Wyjaśnienia treści SWZ

Dotyczy postępowania: „Budowa budynku mieszkalnego wielorodzinnego wraz z infrastrukturą techniczną i zagospodarowaniem terenu”

Znak Sprawy: ZP/TP/01/2026

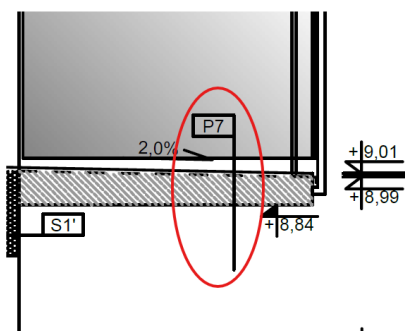
PYTANIE 10: Jeśli tak to prosimy o załączenie specyfikacji w.w. poręczy rysunek szczegółowy.

ODPOWIEDŹ: Zamawiający wyjaśnia, że poręczę należy wykonać zgodnie z załączonym rysunkiem pn. „Szczegół balustrady klatki schodowej wraz z opisem”

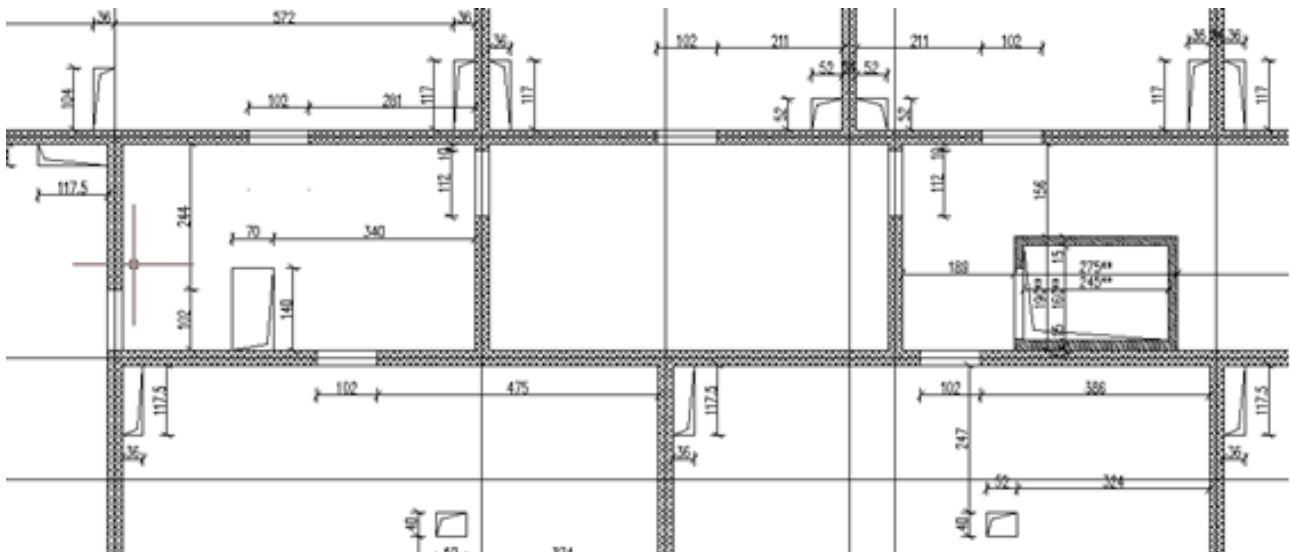
PYTANIE 14: Prosimy o wskazanie lokalizacji maszynowni znajdującej się na poddaszu nieużytkowym. Ze względu na brak rysunków dotyczących konstrukcji i układu stropów nie jesteśmy w stanie zlokalizować wejścia [otworu w stropie] do maszynowni ani określić sposobu dostępu do przedmiotowego pomieszczenia.

W związku z powyższym prosimy o potwierdzenie czy wykonanie maszynowni wchodzi w zakres oferty. Jeżeli maszynownia znajduje się w zakresie oferty, prosimy o wskazanie:

- jej dokładnej lokalizacji,
- sposobu dostępu do pomieszczenia,
- rozwiązania wejścia na poddasze oraz komunikacji z maszynownią,
- zakresu prac związanych z wykończeniem pomieszczenia.

Prosimy również o udostępnienie odpowiednich rysunków lub dokumentacji umożliwiającej jednoznaczne określenie lokalizacji maszynowni oraz sposobu jej wykonania.

ODPOWIEDŹ: Zamawiający wyjaśnia, że w projekcie nie występuje maszynownia tylko nadszypie, rys K-04. Zamawiający wyjaśnia, że dostęp na poddasze zapewnione jest przez otwór dostępowy 70x140, który wskazany jest na rysunku stropu nad ostatnią kondygnacją
